現天守閣解体申請に対する文化庁からの指摘事項への対応について

■木造天守基礎構造の検討について

(2) 天守入側部の支持方法

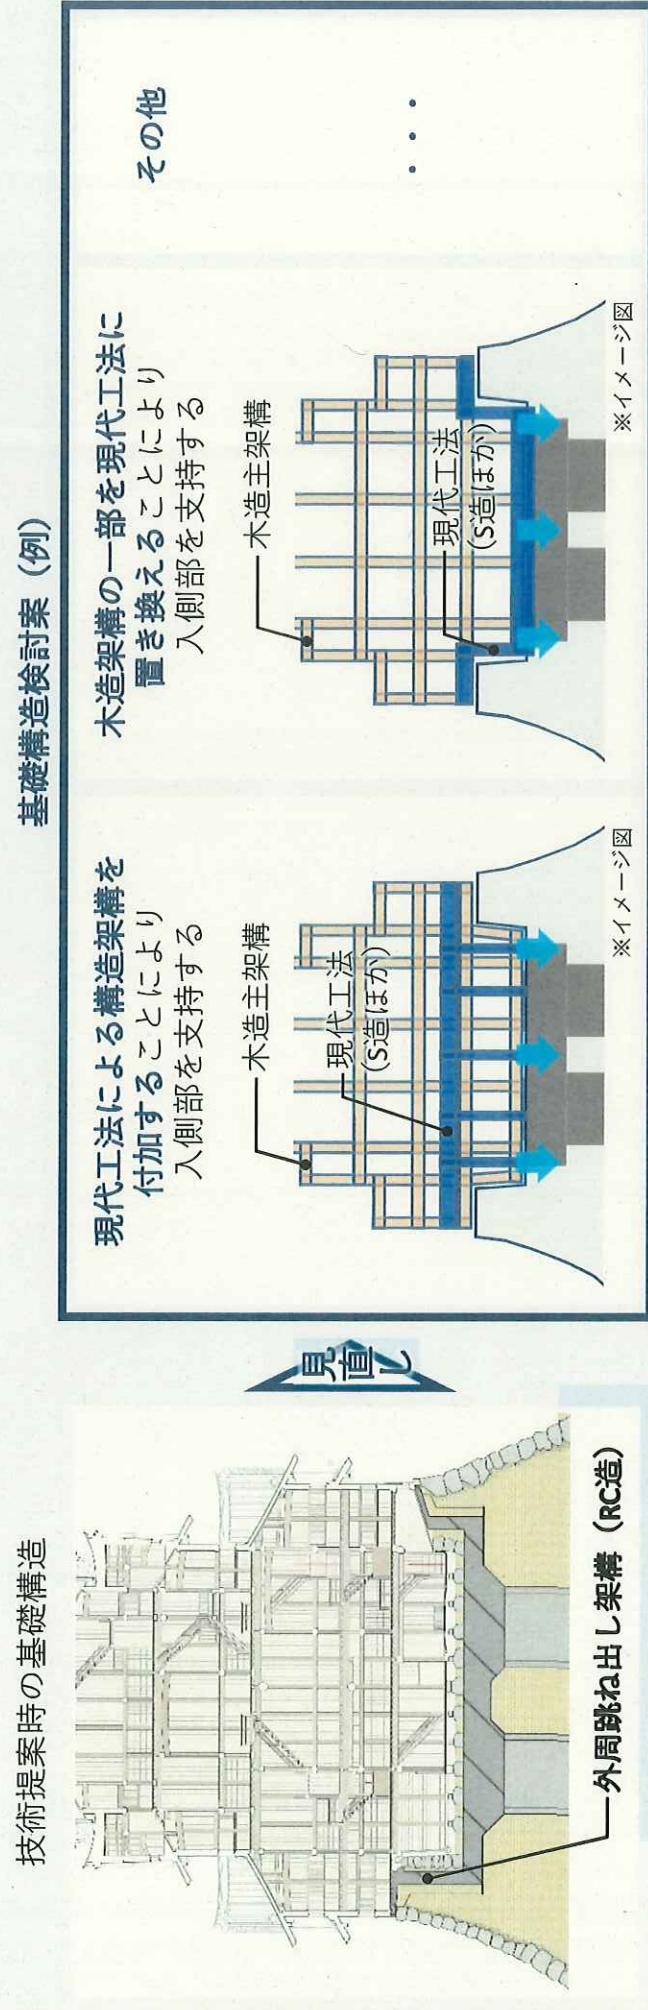
- ・ 文化財である天守台石垣に荷重をかけない基礎構造とする
- ・ 文化庁が定める『史跡等における歴史的建造物の復元等に関する基準』にある「本質的価値を理解する上で不可欠な遺跡の保存に十分配慮したものであること」を遵守する
- ・ 天守台石垣等遺構の保存を前提としたうえで、史実に忠実な復元を行う方針とする

- ・ 上記(1)の考え方を前提に有識者会議に諮りながら基礎構造を決定する
